GRUPPO SALUTE E AMBIENTE FVG SKUPINA ZDRAVJE IN OKOLJE FJK

Oggetto: Procedimento di valutazione di impatto ambientale -
Progetto di modifica della centrale termoelettrica A2A
Energiefuture S.p.A.. di cui all'avviso pubblico d.d.15.03.2021 -
Integrazioni alla documentazione per il procedimento di
valutazione di impatto ambientale.
Invio osservazioni sulle integrazioni presentate dal proponente.

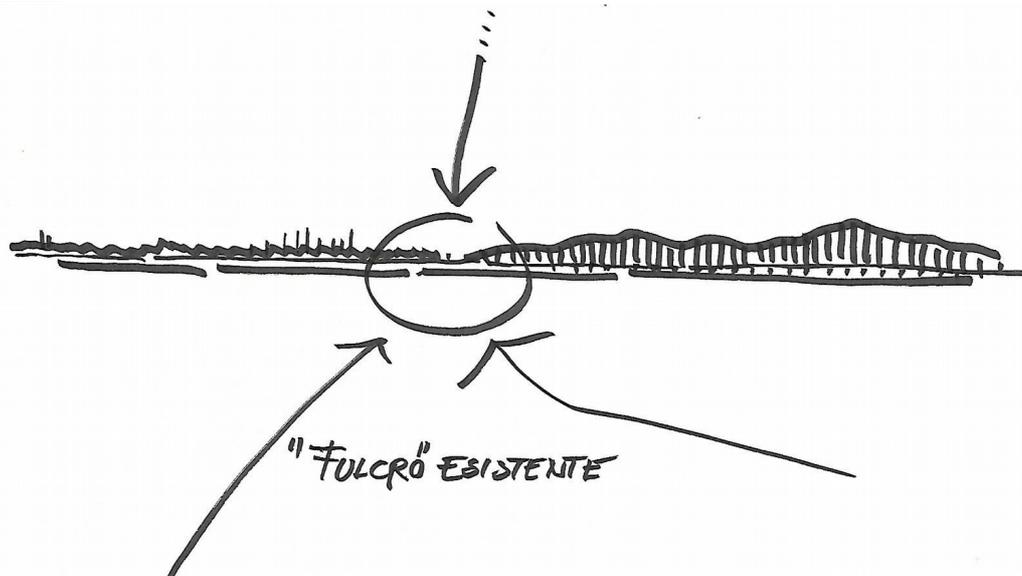
1 - nella tavola 19469-10-DT-D-539-r2 Muro cellulare in legname, sono previste opere di ripristino per evitare "fenomeni erosivi" ed "intervenire con opere di mitigazione", caratterizzate da un muro cellulare in legname intercalato con piantumazione di arbusti, che è assolutamente estraneo alle tipologia dei luoghi, caratterizzata in questo senso (per ovviare a fenomeni erosivi) da muri di contenimento in pietra a secco, veramente tipici di questi luoghi carsici e aree immediatamente limitrofe.

Si propone di modificare il progetto proposto, inserendo opportune tavole esecutive per il ripristino morfologico e paesaggistico, con descrizioni atte a garantire una qualificata esecuzione dei muri di contenimento in pietra calcarea, locale, a secco e relative opere di sistemazione collegate a sostituzione di quanto previsto nella tavola di cui sopra.

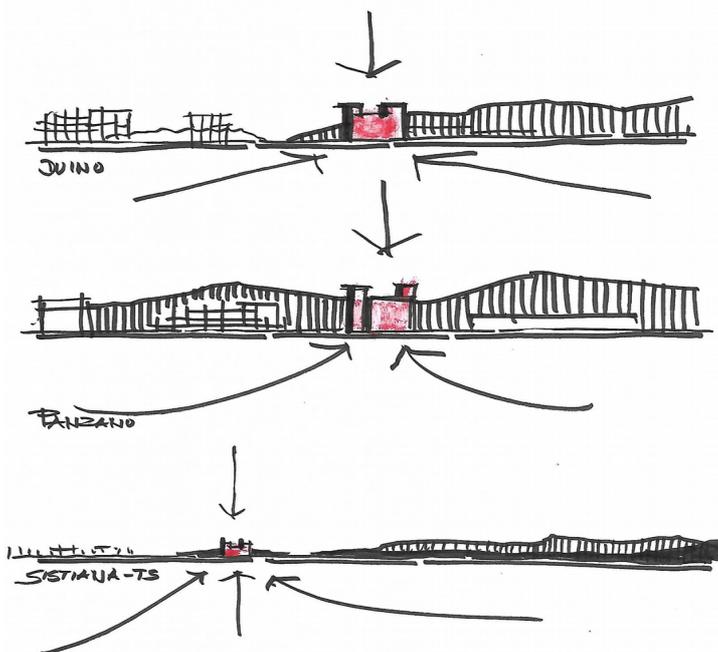
Nella Relazione ambientale , allegato 19469-10-RT-E-5090-r0, viene citata e descritta anche la caratteristica della Terza parte del PPR della Regione FVG, la fase di gestione, che prevede , con la collaborazione degli enti territoriali coinvolti, l'attivazione di una serie di strumenti attuazione del Piano, il monitoraggio, l'integrazione e l'Osservatorio del paesaggio.

Risulta infatti, che per oggettive ragioni organizzative e di tempo, alcune parti di territorio ed alcune componenti del territorio sono rimaste nel Piano indefinite (il PPR non prevede norme particolari, ed eccezione di quelle già vigenti prima del Piano, per esempio, non sono state trattate le aree del centro urbano di Trieste, le aree coperte dal mare o dai laghi, molte parti di costa, ecc.).Il tutto è stato rinviato alle ovvie fasi successive di integrazione del Piano paesaggistico regionale.

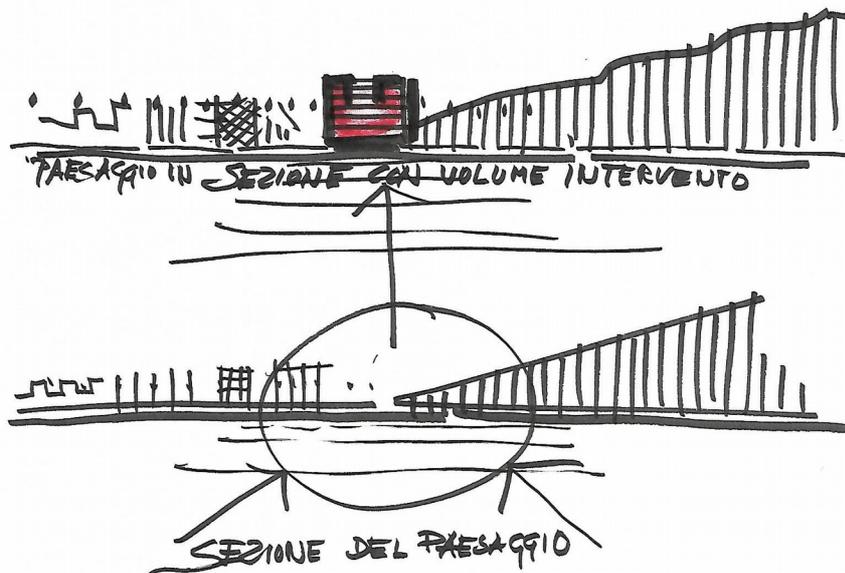
Nel caso della linea di costa comprendente la zona definibile come Lacus Timavi (compreso anche il canale Valentinis) possiamo affermare che lo stesso fa parte indubbiamente di un'importante sistema paesaggistico da tutelare in termini di tipologia e vedute, che incidono su tutta l'area della costa del Golfo di Trieste, sulle alture del Carso e sulla Pianura bisiaca e friulana.

Il sito attuale della Centrale, specialmente il camino colorato e fumante sono ormai parte integrante della "memoria del paesaggio". Tralasciando l'indubbio impatto sulla "memoria paesaggistica" dei rumori e degli odori, ma incentrando le osservazioni solo sull'impatto paesaggistico delle vedute, dal Molo Audace di Trieste, fino ai cortili di Aquileia, passando dall'aeroporto regionale, dal Castello di Duino, fino alla Rocca di Monfalcone, per non parlare dell'autostrada Trieste Venezia, tutto ci ricollega al baricentro rappresentato da questo sito.

Il progetto proposto, indipendentemente dalla sua destinazione d'uso, non considera l'importanza paesaggistica del sito e l'importanza di un'approccio diverso nel definire i volumi e le texture, realizzando un'elemento paesaggistico di qualità in termini di composizione e "leggibilità" territoriale.

L'attuale proposta di nuovi volumi e di demolizione dell'attuale camino sono una proposta insufficiente e deve essere in questo senso rielaborata.
